泊発電所 3 号炉 耐津波設計方針について

〔 入力津波の設定に係る指摘事項回答
及び入力津波の評価条件について 〕

令和6年1月11日
北海道電力株式会社

【妥当性検証方法の概要】

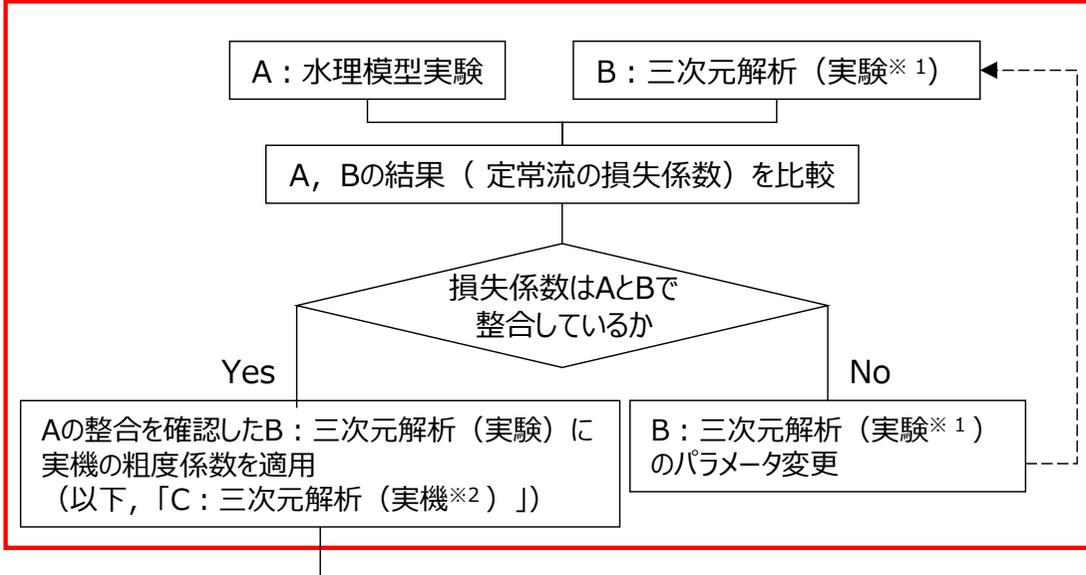
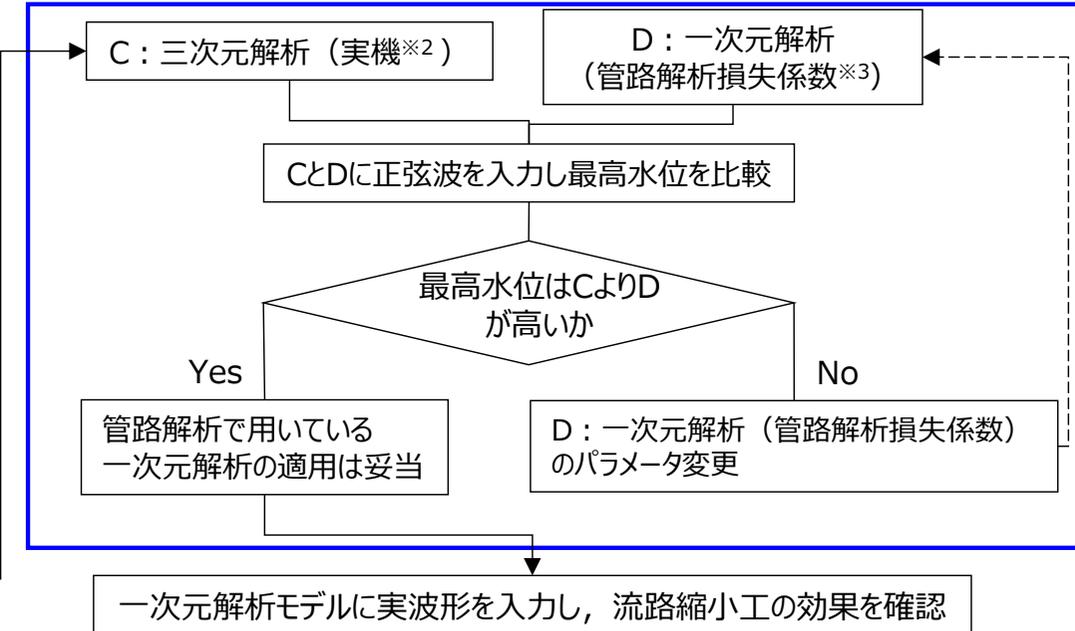
ID	指摘事項	回答概要	回答頁
23 02 02 - 08	<p>令和5年2月2日審査会合</p> <p>⑧ 3号炉放水ピット流路縮小工付近等の鉛直方向の急激な断面変化部における管路解析について、当該管路解析で使用している一次元不定流解析において仮定している条件及び損失水頭算定公式の根拠となっている条件を踏まえ、解析手法の適用性及び妥当性を説明すること。</p>	<p>3号炉放水ピット流路縮小工付近等の鉛直方向の急激な断面変化部における管路解析において、当該管路解析で使用している一次元不定流解析の解析条件及び損失水頭算定公式の適用性及び妥当性について、以下の2つの項目を行い、検証する方針とする（今回は方針の説明を行い、結果は今後説明予定）。</p> <p>I. 損失係数の確認</p> <ul style="list-style-type: none"> ・三次元解析が、実現象を模擬した水理模型実験と整合しているか損失係数の比較により確認 ・実機スケールによる損失係数を算出 <p>II. 三次元解析と一次元解析の水位比較による検証</p> <ul style="list-style-type: none"> ・三次元解析と電力土木技術協会（1995）及び千秋（1967）に基づいた損失係数を適用した一次元解析における放水ピット内の水位を比較 	<p>P.5 ~20</p>

- 3号炉放水ピット流路縮小工への一次元解析適用の妥当性の検証については、水理模型実験及び三次元解析を行い、実機の粗度係数を踏まえた損失係数を算出した上で、三次元解析と電力土木技術協会（1995）及び千秋（1967）に基づいた損失係数を設定した一次元解析における放水ピット内の水位を比較する方法とする。
- 以下示す特徴を有する三次元解析及び水理模型実験を組み合わせることで、実現象を模擬した上で実機スケールの損失係数を示すことが可能となる。
 - ・水理模型実験の特徴：実現象を模擬でき、複雑な三次元構造に対する実際の流況を確認できる一方で、水位や圧力の測定位置及びスケールの大きさが制限される。
 - ・三次元解析の特徴：実機スケールで実施でき、複雑な三次元構造に対する流況を再現できる。実験では測定できない地点における水位や圧力についても算定ができる。

- 検証は、下図のとおり三次元解析（実験）と水理模型実験の比較により「Ⅰ．損失係数の確認」を行った後に、三次元解析（実機）と一次元解析（管路解析損失係数）の比較により「Ⅱ．三次元解析と一次元解析の比較水位による検証」を行う。

流路縮小工 構造概要

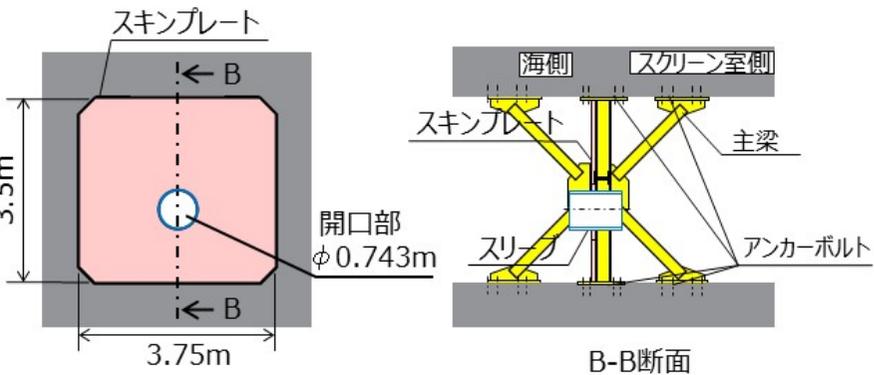
ID	指摘事項	回答概要	回答頁
23 10 31 - 01	<p>令和5年10月31日審査会合</p> <p>① 以下に示す箇所に用いている損失水頭の算定方法について、当該算定方法の引用元の文献における実験又は理論の前提条件を踏まえ、適用性又は妥当性を説明すること。</p> <p>✓ 急縮後の断面の長さが短いなど、引用文献の実験の前提条件と異なっている可能性が否定できない、オリフィスのような形状をしている1号及び2号炉取水路流路縮小工。</p> <p>✓ 鉛直方向の水流であって自由水面を持つなど、引用文献の理論の前提条件と異なっている可能性が否定できない、1号及び2号並びに3号炉取水施設の取水槽の中間スラブ及び天端開口部。</p>	<p>以下に示す箇所に用いている損失水頭の算定方法について、当該算定方法の引用元の文献における実験又は理論の前提条件を踏まえ、適用性又は妥当性を説明する。</p> <p>✓ 1号及び2号炉取水路流路縮小工について、損失係数の算出式の適用条件について検討した結果、スリーブ長さによって損失係数算は変わるものの、押し波時にプラント側へ流入する流量を大きく評価するために損失係数を小さく設定する方針であることから、1号及び2号炉取水路流路縮小工の損失水頭の評価においては、急縮と急拡のみを考慮した損失係数を設定することは妥当である。</p> <p>1号及び2号炉取水路流路縮小工の損失係数計測のために水理模型実験を実施し、実験により得られた損失係数を用いた管路解析よりも、急縮及び急拡のみの損失係数を考慮したほうが保守的な結果となることを確認する（今回は方針の説明を行い、結果は今後説明予定）。</p> <p>✓ 取水ピット内部の中間スラブ及び天端開口部の損失水頭について、鉛直方向に自由水面を有する水流が生じる構造物の損失係数に関する既往文献の実験である川崎ほか(2005)を確認し、泊発電所に適用している電力土木技術協会(1995)による急縮・急拡の損失係数と比較した結果、泊発電所に適用している電力土木技術協会(1995)が保守的な設定となったことから妥当であることを確認した。</p>	<p>P.62 ~69</p>

- 押し波時と引き波時の損失係数が同等となるように、1号及び2号炉取水路流路縮小工のスリーブ形状を対称とする計画であり、その構造を踏まえても適用する算出式が適切であることを確認する。
- 検討の結果、スリーブ長さによって損失係数は変わるものの、押し波時にプラント側へ流入する流量を大きく評価するために損失係数を小さく設定する方針であることから、1号及び2号炉取水路流路縮小工の損失水頭の評価においては、急縮と急拡のみを考慮した損失係数※1を設定することは妥当である。
- 1号及び2号炉取水路流路縮小工を模擬した水理模型実験を行い、文献に基づき設定した損失係数が実験結果よりも小さくなることを確認する。（今回は実験の計画のみ説明）
- 水理模型実験で得られた損失係数を用いた管路解析を行い、急縮と急拡のみを考慮した損失係数※1を用いた評価が保守的となることを確認する。（次回説明予定）
